**INFORME DE VISITA DE CONTROL
N° 014-2026-OCI/0375-SVC**

**EJECUCIÓN Y SUPERVISIÓN DE LA OBRA:
"CREACIÓN DEL CORREDOR BIOTURÍSTICO, COMERCIAL,
CULTURAL DEL MALECÓN DE LA QUEBRADA JAÉN,
DISTRITO JAÉN, PROVINCIA DE JAÉN, DEPARTAMENTO
DE CAJAMARCA" CON CUI N° 2517567**

**PERÍODO DE EVALUACIÓN:
DEL 17 DE JULIO DE 2026 AL 12 DE AGOSTO DE 2026**

Imagen n.º 14
Caudal pico para tiempo de retorno de 200 años

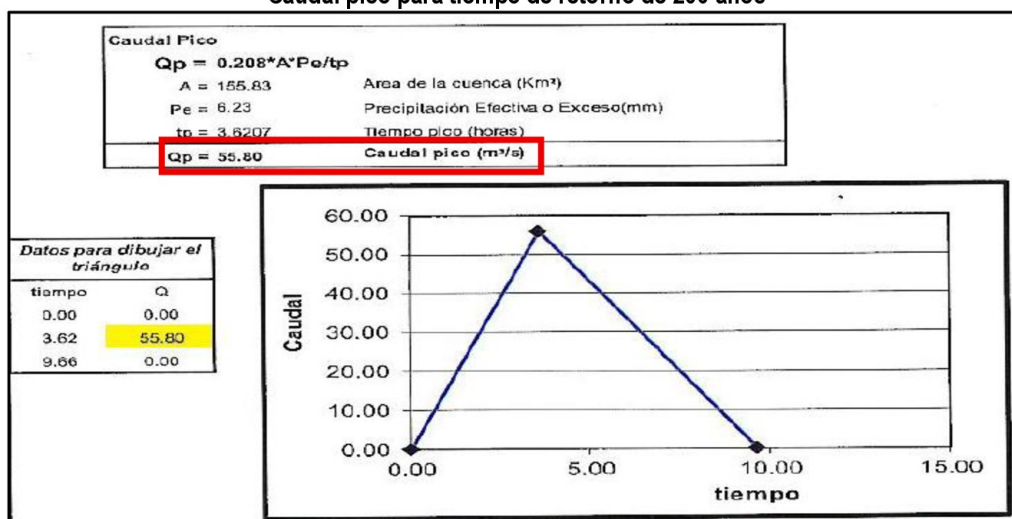
Al respecto, el literal a) Hidrograma sintético triangular del SCS del numeral 3.12.3.2 Hidrogramas sintéticos del "Manual de Hidrología, Hidráulica y Drenaje" del MTC, aprobado mediante Resolución Directoral n.º 20-2011-MTC/14 de 12 de setiembre de 2011 y modificatorias, establece en su contenido que **"Este método es recomendable tan solo para cuencas de hasta a 30 Km² (...)."**

Imagen n.° 18
Vista en elevación del área de corte del muro existente

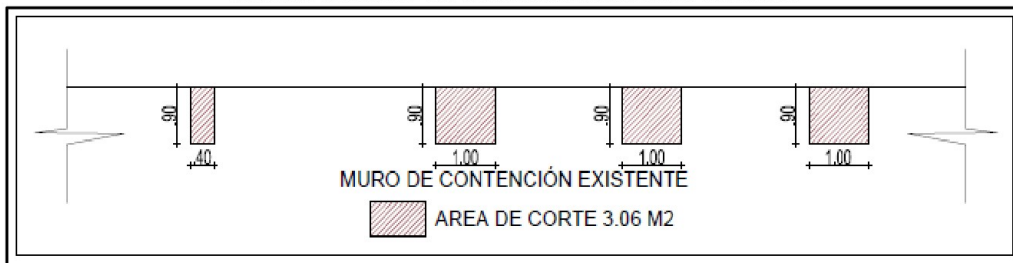
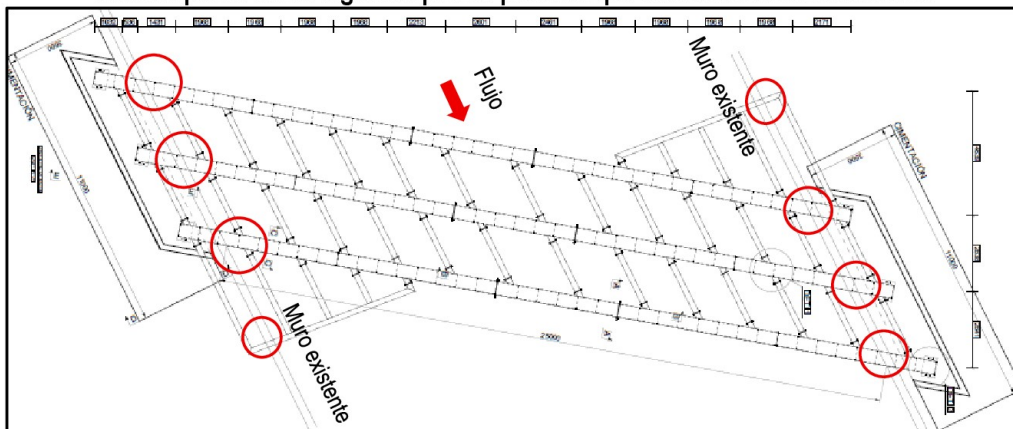
Los cortes realizados en la defensa ribereña existente, también se evidencia en los planos del adicional de obra n.° 1, tal como lo muestra el plano "PUENTE PEATONAL METALICO CENTRAL", lámina "PCP-1" de diciembre de 2025, según la imagen siguiente:

Imagen n.º 22

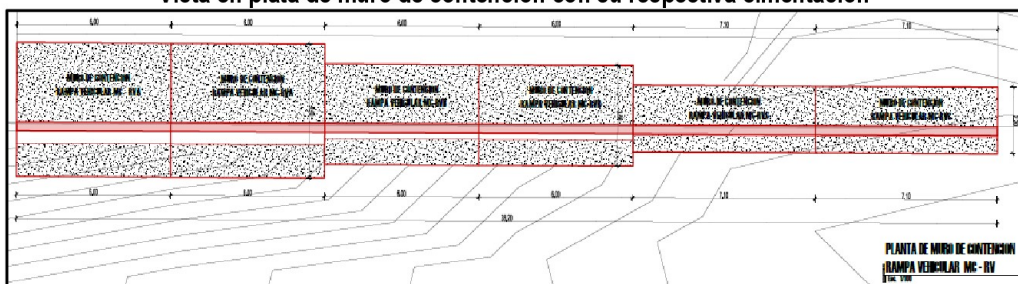
Por su lado, el plano "PLANO DE DETALLE DE MURO DE CONTENCIÓN", lámina "PMC-2", contempla al referido muro dividido en seis (6) tramos, y cada tramo dividido por una junta de dilatación, como se muestra en la imagen siguiente:

Detalle del material “Cobertura Plana Calada” en los diferentes tipos de Cobertura Metálica

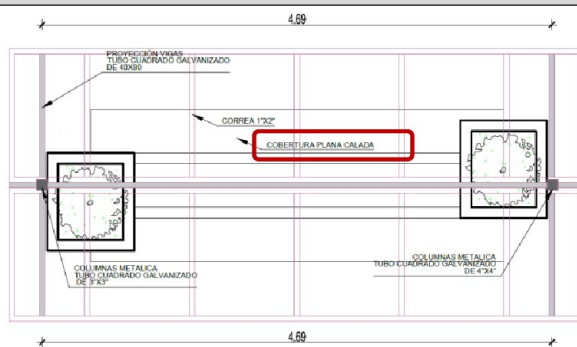
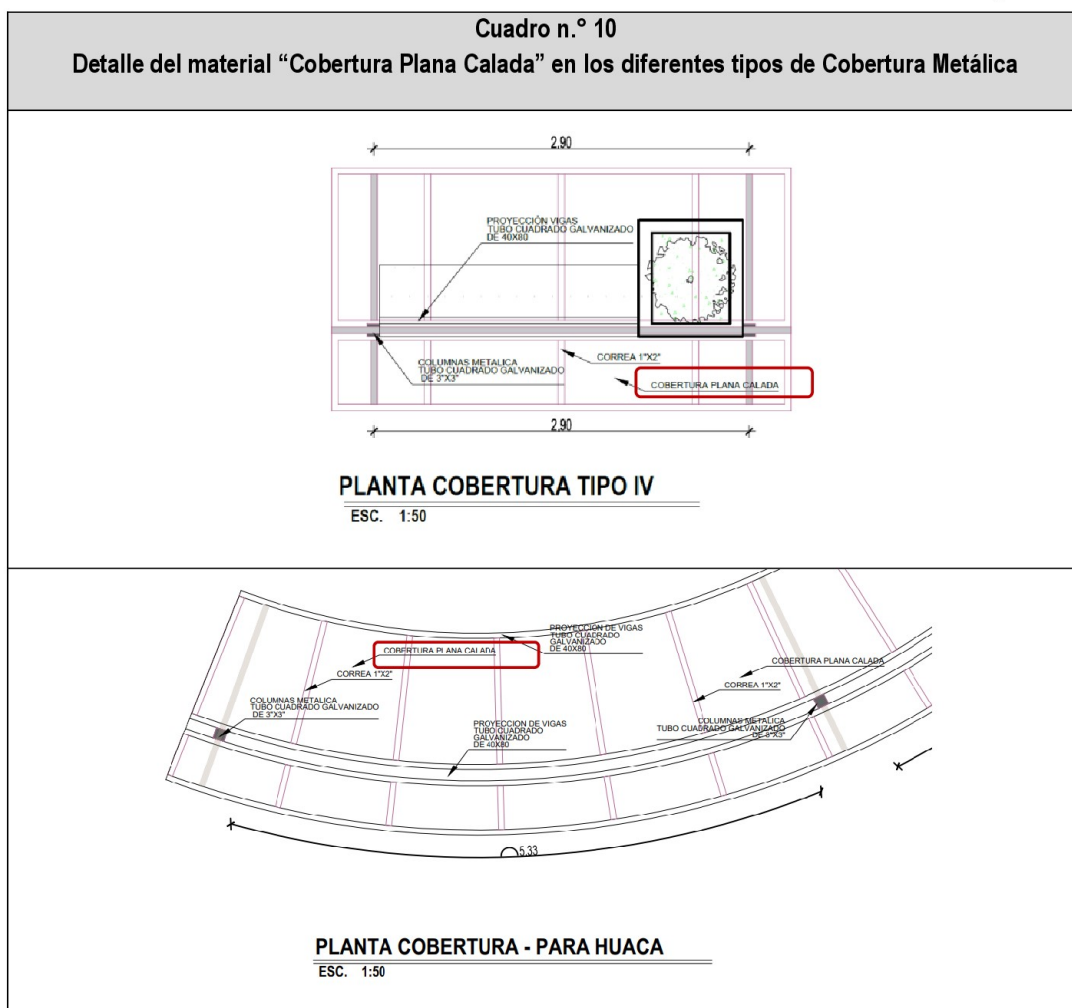
Conforme se muestra, de manera concordante con los planos del expediente técnico, las especificaciones técnicas describen que la estructura metálica soportará el material “Cobertura Plana Calada”.

Por lo tanto, el componente Coberturas Metálicas se encuentran incompleto, debido a que no se ha instalado el material "Cobertura Plana Calada", de acuerdo a los planos del Expediente Técnico de obra. Aunado a ello, se tiene que las partidas correspondientes a la Cobertura Metálica del adicional de obra n.º 3, fueron cuantificadas de acuerdo a el Certificado de Conformidad Técnica emitido con informe n.º 038-2026-CSSH/SUPERVISOR-MPJ de 15 de junio de 2026, según se muestra:

En conclusión, se advierte que se ha pagado y no se ha instalado el material "Cobertura Plana Calada" en las Coberturas Metálicas prevista tanto en el Expediente Técnico de obra, así como en el Expediente del Adicional n.°3, de acuerdo a lo sustentado anteriormente.

Imagen n.º 24

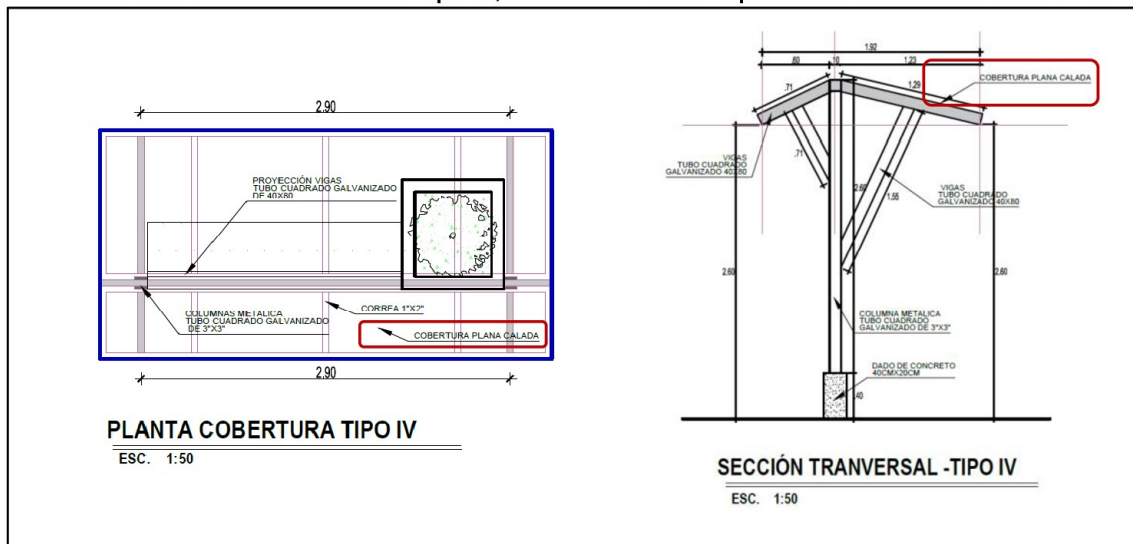
Conforme se muestra en el cuadro anterior, del incremento del área de cobertura metálica en 135.02 m², sustentados en el Expediente Adicional de obra n.º 3, se tiene que la "Cobertura Metálica Tipo IV" también se evidencia el material "Cobertura Plana Calada" conforme se muestra en la siguiente imagen:

Imagen n.º 30
Puntos de soldadura en los elementos que conforman la estructura metálica

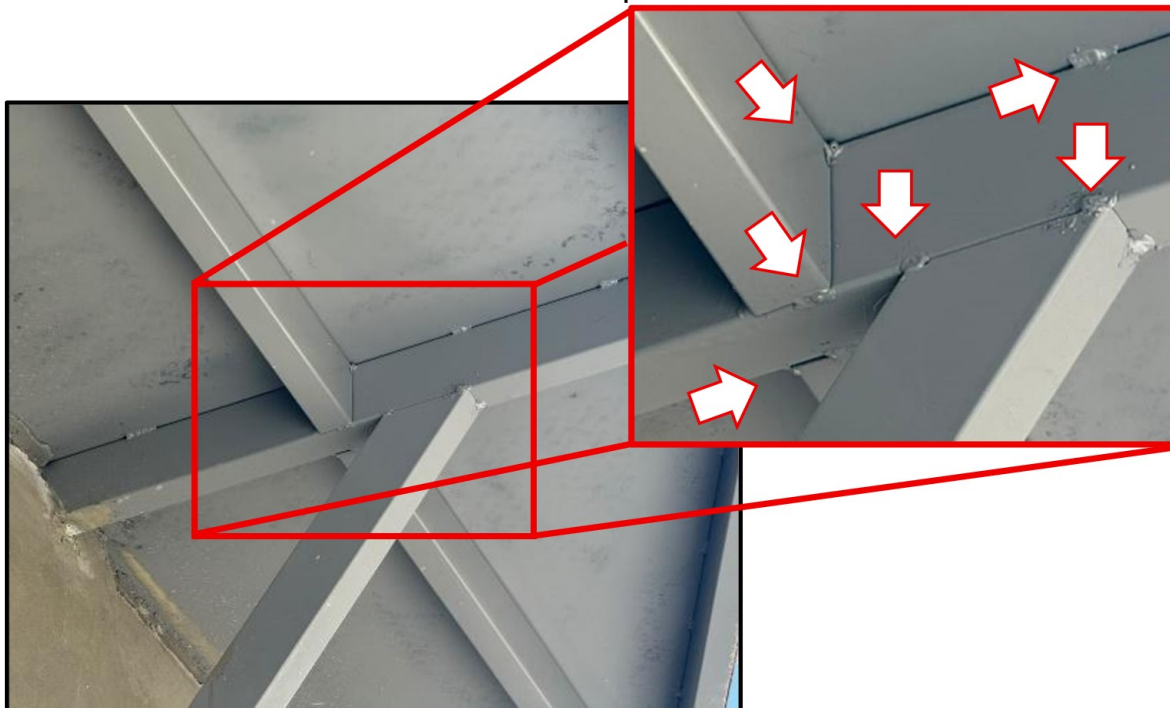
En tal sentido, mediante oficio n.º 000686-2026-CG/OC0375 de 3 de agosto de 2026 se requirió entre otra documentación, el plan de puntos de inspección y manual de procedimientos de soldadura, durante la ejecución de la obra. En respuesta a ello, mediante Informe n.º 7222-2026-MPJ/GI-SGSL/CASS de 6 de agosto de 2026, el Ingeniero Cesar Augusto Saavedra Suarez, Subgerente de supervisión y liquidaciones, alcanza su documento de respuesta donde menciona que, de la búsqueda de la información solicitada no se evidencia el plan solicitado.

Imagen n.º 31
Detalle de los puntos de soldadura en el módulo comercial

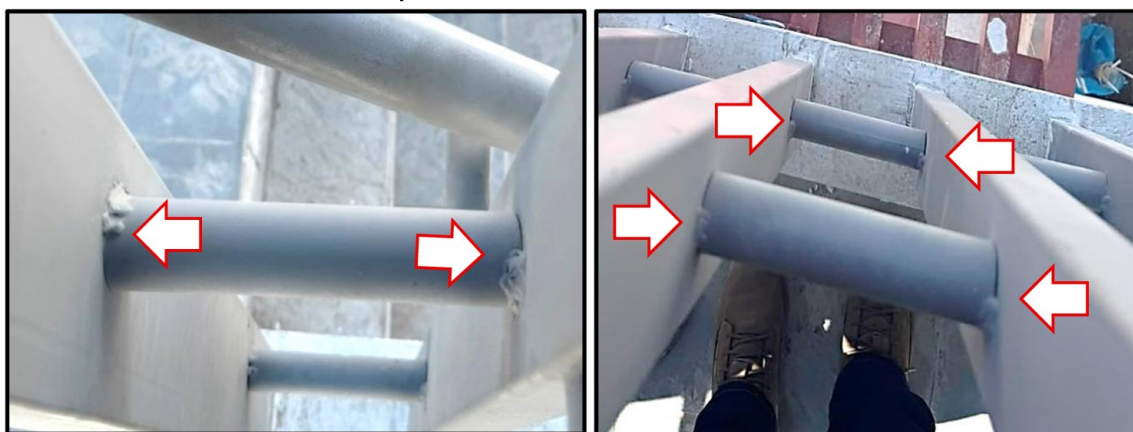
Asimismo, en los tubos metálicos de 1", de las barandas ubicadas en el módulo comercial, se visualiza que fue ejecutado solo punto de soldadura en cada lado, no siendo este continuo ni uniforme, tal y como se muestra a continuación:

Imagen n.º 32
Detalle de variación de soldadura metálica en los soportes de las losas donde se ubican las estatuas.

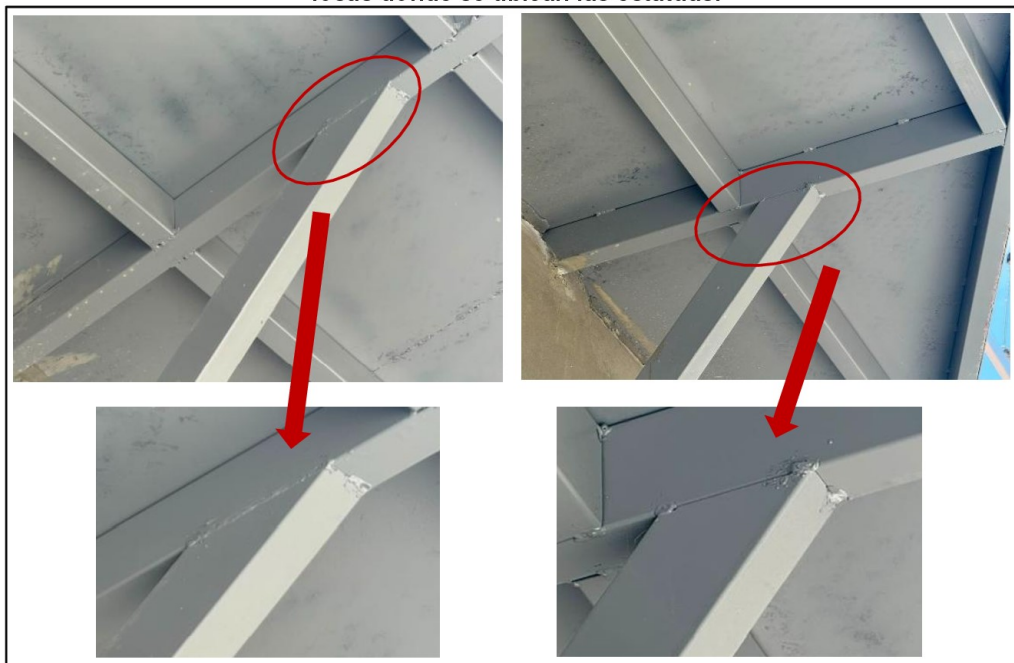
Sin embargo, de la revisión de otros componentes de la obra que conforman estructuras metálicas, se puede apreciar la variación de soldadura metálica entre sus elementos, conforme se muestra:

Detalle del plano "DE -1 : PLANO DE DETALLES / PASAJE AMOJU DERECHA"

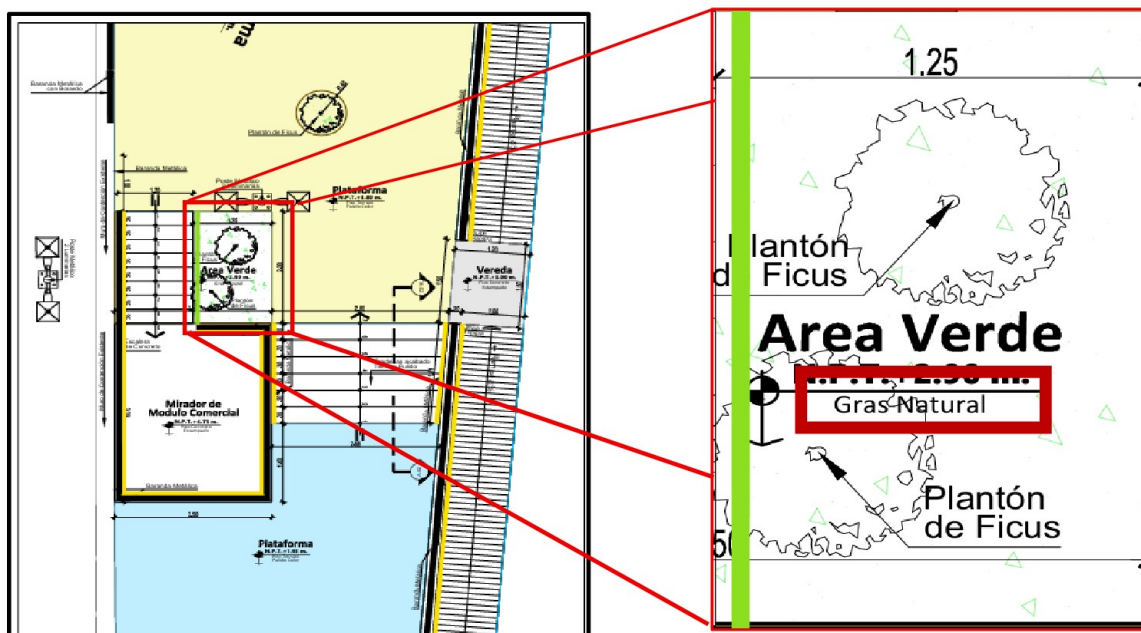
Al respecto el plano, "DE -1: PLANO DE DETALLES / PASAJE AMOJU DERECHA", en los detalles 2 y 4 se muestra al costado de los módulos del mirador comercial se muestra el sembrado de Grass Natural, tal como se visualiza a continuación:

Adicional a ello, de la revisión y análisis del Acta de Pliego de Observaciones de 17 de junio de 2026, el Comité de Recepción no advirtió lo evidenciado respecto a la ejecución de la partida 02.07.02 SEMBRADO DE GRASS NATURAL EN AREAS VERDES; pese a ello, se suscribió el Acta de recepción de obra de 17 de julio de 2026.

Detalle del plano "DE -2:PLANO DE DETALLES / PASAJE AMOJU IZQUIERDA"

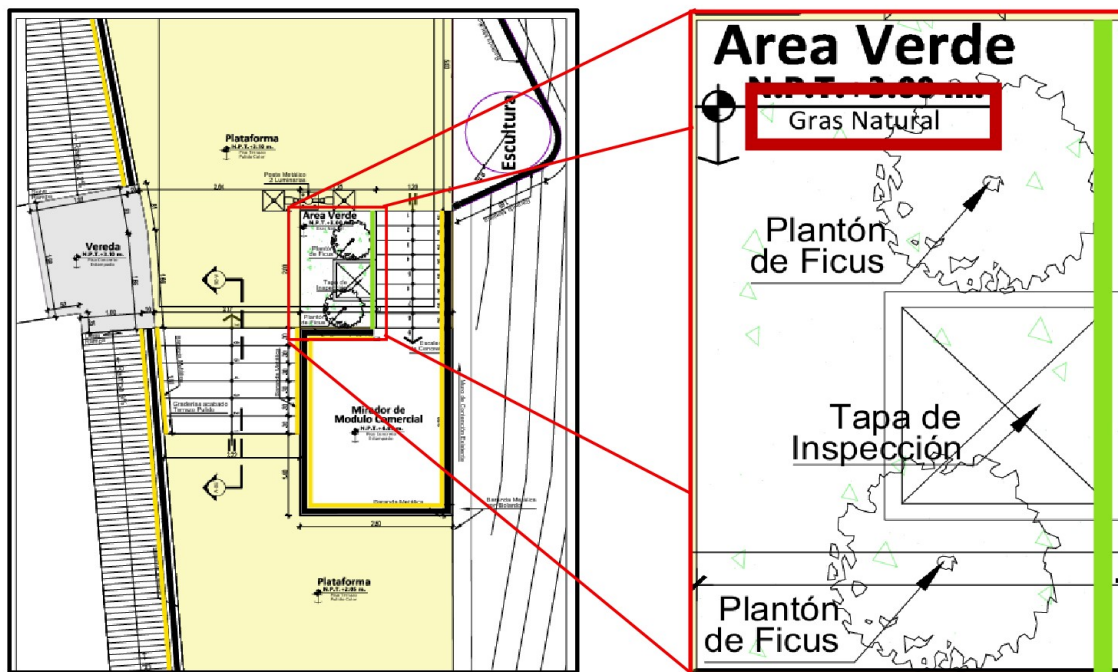
De igual forma, se aprecia en el plano "DE -2:PLANO DE DETALLES / PASAJE AMOJU IZQUIERDA", en los detalles 8 y 6, tal y como se muestra a continuación:

Aleros de madera del módulo comercial del mirador

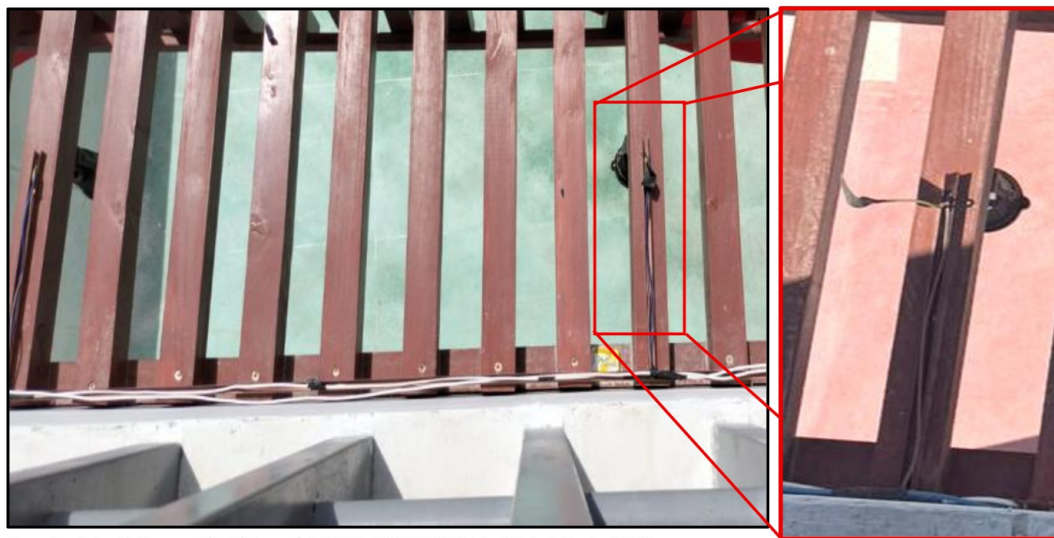
Mediante acta de Inspección Física n.° 1-2026-OCI/2517567 de 22 de julio de 2026, la comisión de control visualizó en los aleros de madera de los miradores, ubicados sobre los módulos comerciales se evidenciaron cables de las instalaciones eléctricas expuestos a la intemperie en su parte superior, como se muestra a continuación:
